保安規定審査に係るヒアリングコメントについて

令和3年1月26日
日本原子力研究開発機構
原子力科学研究所

図1 ITVカメラの設置位置

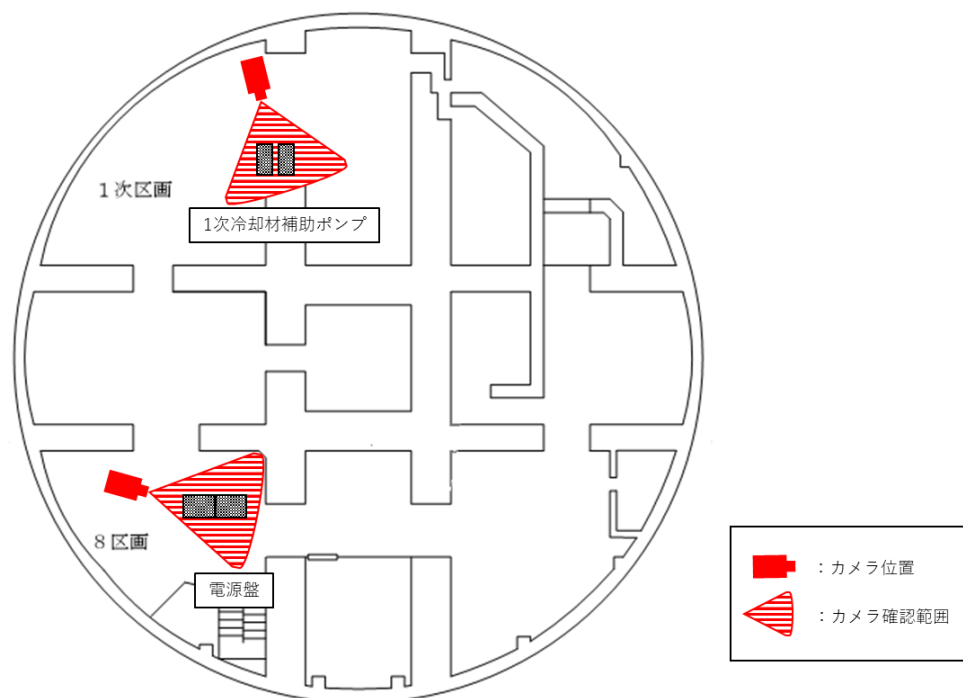
原子炉建家地階の溢水の有無確認に使用するカメラについて、仕様、設置位置、確認方法及び溢水を確認した場合の判断について説明すること。

原子炉建家地階には、1次冷却材補助ポンプ及びその電源盤周辺における溢水確認のためのITVカメラを設置（図1参照）しており、中央制御室から確認が可能である。溢水が容易に停止できない場合には、原子炉を停止する。なお、ITVカメラの故障した場合は、現地にて確認する。
